5. 専門家からのご意見について（50 音順）

東北電力東通原子力発電所敷地内の第四系と第四系基盤の変状について

東北電力東通原子力発電所敷地内の第四系と第四系基盤の変状について（第二報）

東北電力株式会社「東通原子力発電所」敷地内の“断層”の性状と成因について（報告）

図-1 f-1 断層付近の第四系変状の形成プロセス

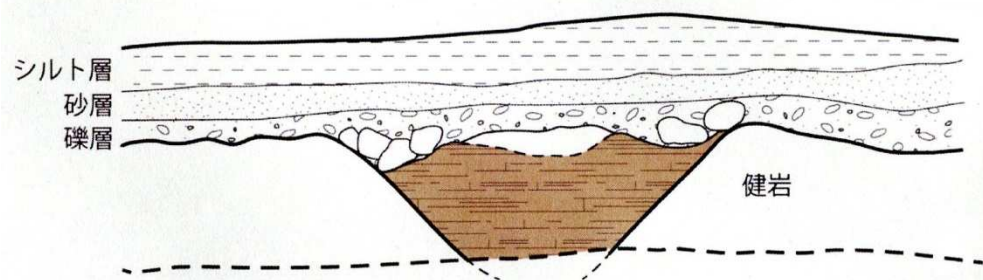
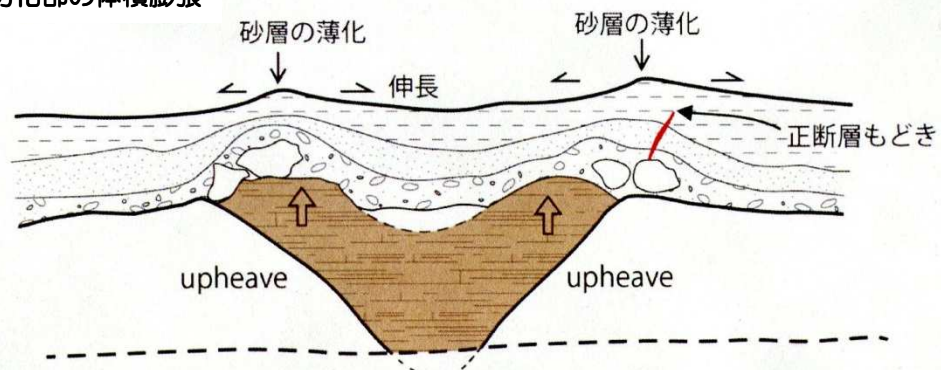
F-3 断層の水平スライスの観察を参考にして、Tr-34 の f-1 断層付近の第四系変状の形成過程をまとめると以下のとおりである（図-1）。

- （1）断層に沿った削り込みと劣化部の波食
 - ・ F-3 断層の水平スライスにみられたように、断層近傍が特に削り込まれた
- （2）礫層の堆積およびそれに続く砂層とシルト層の畳重
 - ・ 削り込み部分に巨礫のトラップ
 - ・ さらに断層間の凹部を埋めるように礫層が堆積
 - ・ このように堆積したために、削り込まれた部分で礫層が厚く堆積
- （3）基盤劣化部の体積膨張と被覆砂層での引張応力の発生による正断層もどきの形成
 - ・ 上下方向に体積膨張することによって、水平方向に伸長
 - ・ 伸長による引張割れ目の形成と割れ目の上盤側の圧密沈下（不同沈下）

参考 1 : 造構性(逆断層運動)と非造構性(基盤岩の体積膨張)の比較

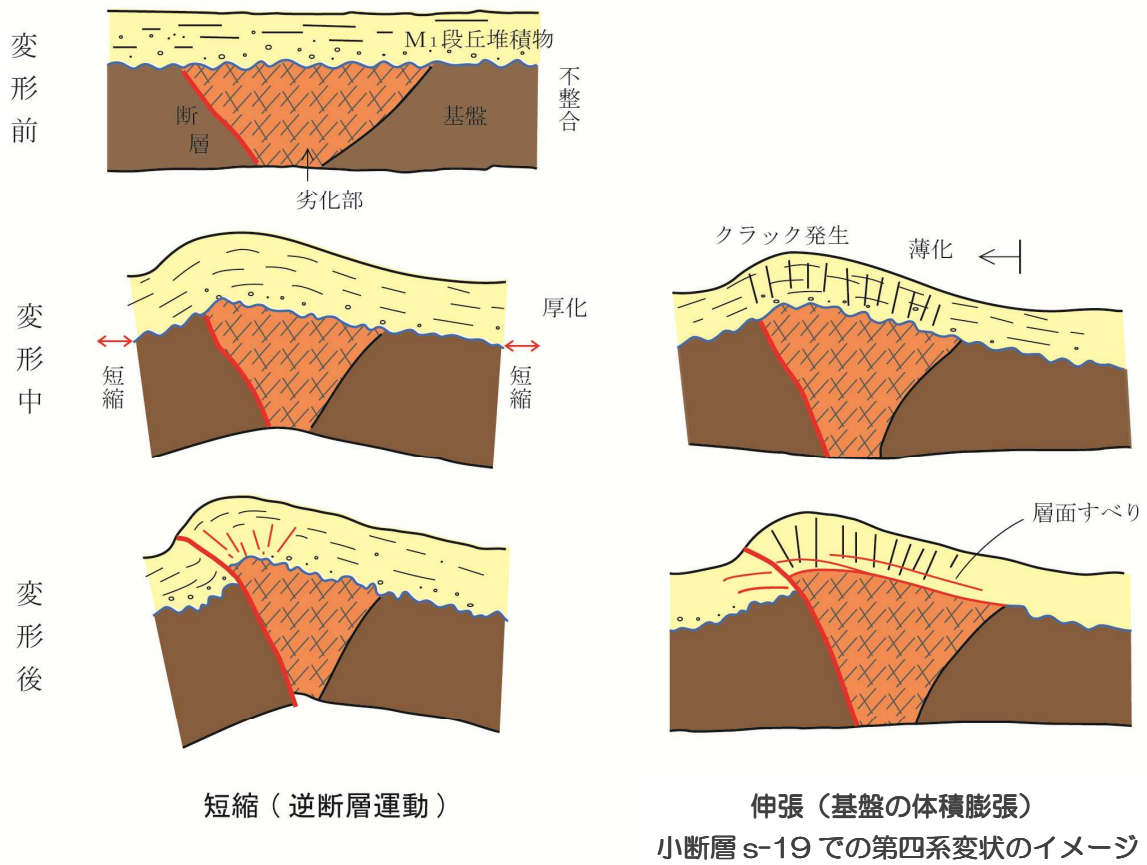
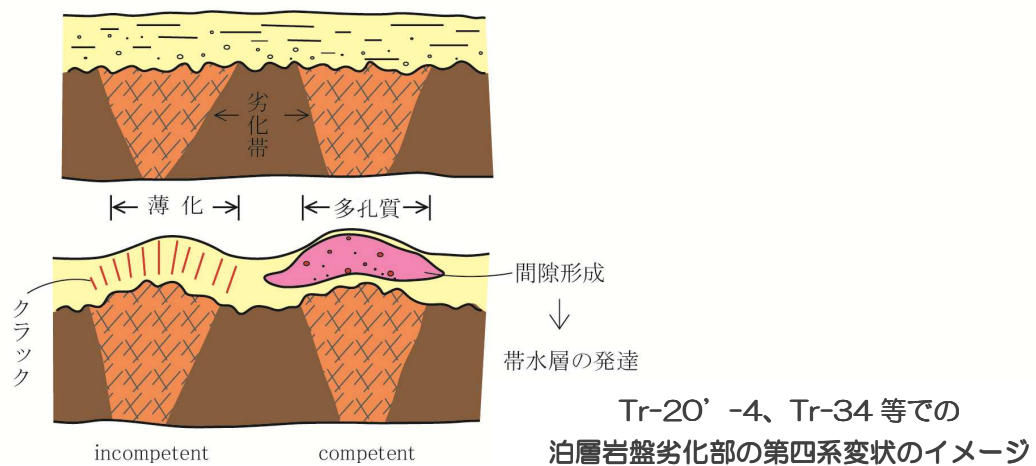
それぞれのケースの特徴は以下の通りである。本報告の最後には参考 1 としてそれぞれの特徴を模式的に示す。参考 2 にはクラック（破壊）の mode の違いを示す。

これらの特徴を参考にして、第四系変状が造構性であるか非造構性であるかを判断すると、前述の“断層”などの第四系変状は非造構性であると結論づけられる。

図-7 s-19 直近の 1 孔と TR20'-4 の m1-6 孔のボーリングコアによる岩石の膨張比（電力中央研究所作成）。左：s-19。深さ約 10m よりも浅い個所で体積が新鮮岩石（A, B の平均）に比べて 20～40% 程度体積が増加している。TR20'-4 では、A, B, C 区分の岩石に比べて D, E 区分の岩石の方が平均的には体積が 20～50% 増加していることがわかる。

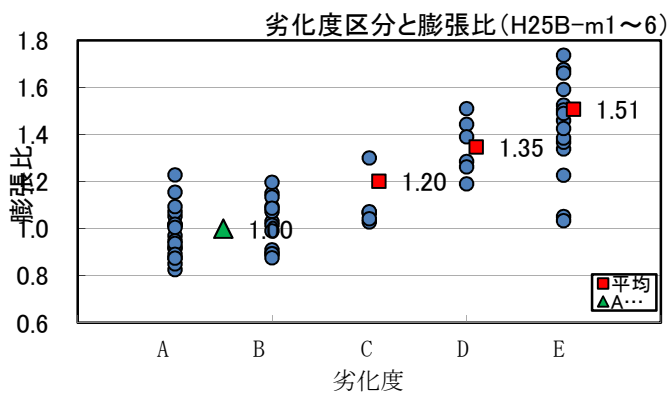
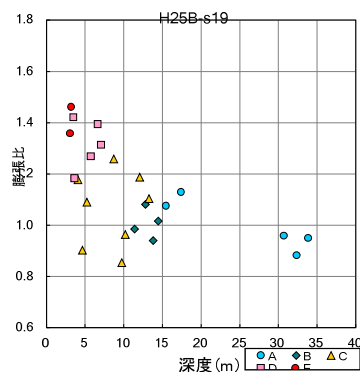
がなされ、さらに XRF 化学分析が行われた。試料は、凝灰角礫岩の主体を占める基質部分である。それによれば、両か所ともに、深さ約 10m~15m 以浅で体積が 20~50%膨張しているという結果が得られた(図-7)。これらの体積が変化している部分は、風化度が A, B, C, D, E 区分の内、主に D と E 区分の岩石であった。風化度区分は次のとおりであり、岩石の見かけ上も C と D の間の変化が大きい。化学成分の変化を見ると、やはりこれらの岩石で多くの化学成分が溶脱されており、目視で分類した風化程度が化学的にも裏付けられている。
